Monsieur le Préfet de Loire Atlantique

Nos réf. : 0236/ED/2012
Vos réf. : Dossier n°44-2010-00011

Vous m'avez adressé, pour avis, le dossier présenté par l'Association de drainage et d'irrigation de Legé. Le projet consiste à engager des travaux de drainage agricole sur le territoire des communes de Legé, Touvois, Corcoué-sur-Logne et Saint-Etienne-de-Mer-Morte.

A l'issue des débats, le bureau de la CLE a émis un avis favorable sur ce projet conditionné à différentes réserves :

Corcoué-sur-Logne : Secteur CORC - ZI - 57

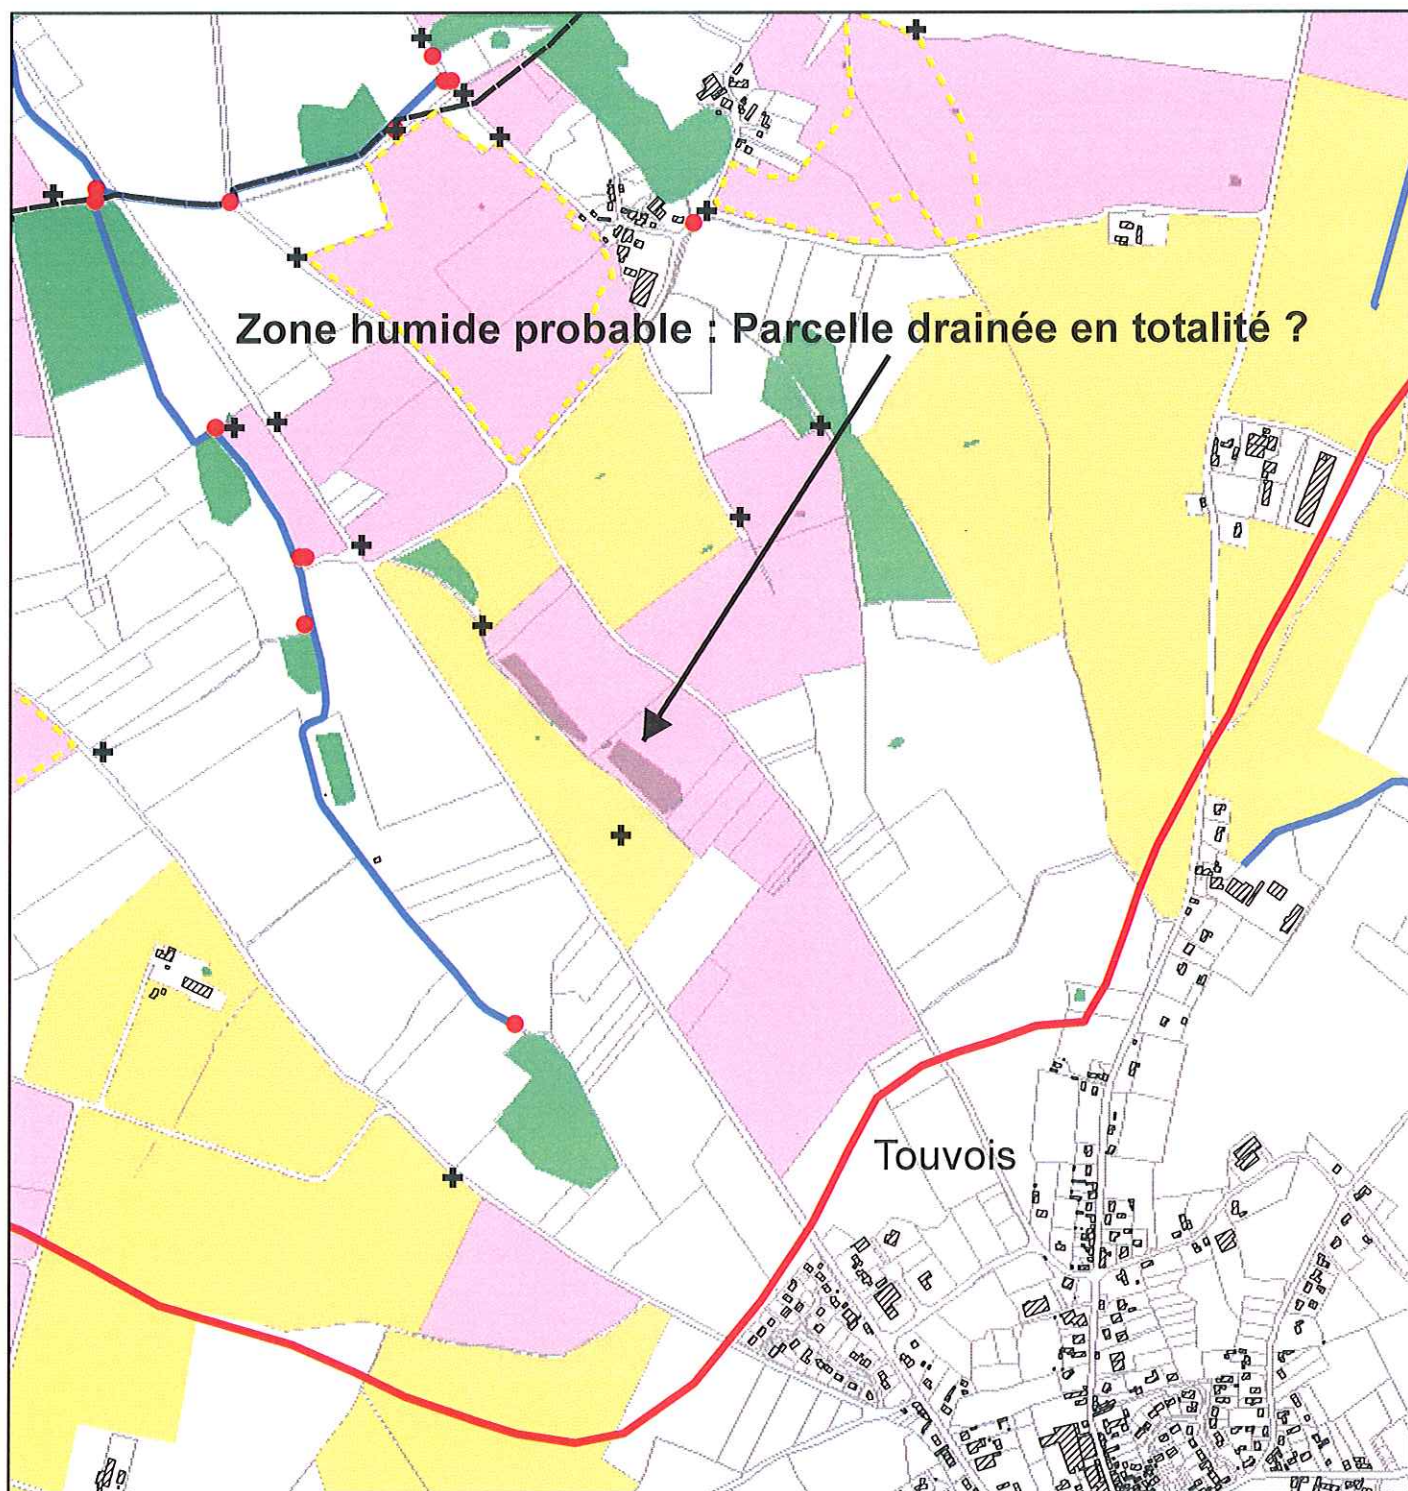
Le bureau de la CLE souhaite qu'une vérification de la présence ou non de zones humides soit effectuée dans quatre secteurs où il est possible que des zones humides n'aient pas été détectées. Il s'agit des ilots : TOUV-YD-3, TOUV-YI-14, CORC-ZI-34, CORC-ZI-57 (cartes jointes en annexe) où l'emprise du drainage pourrait affecter des zones humides.
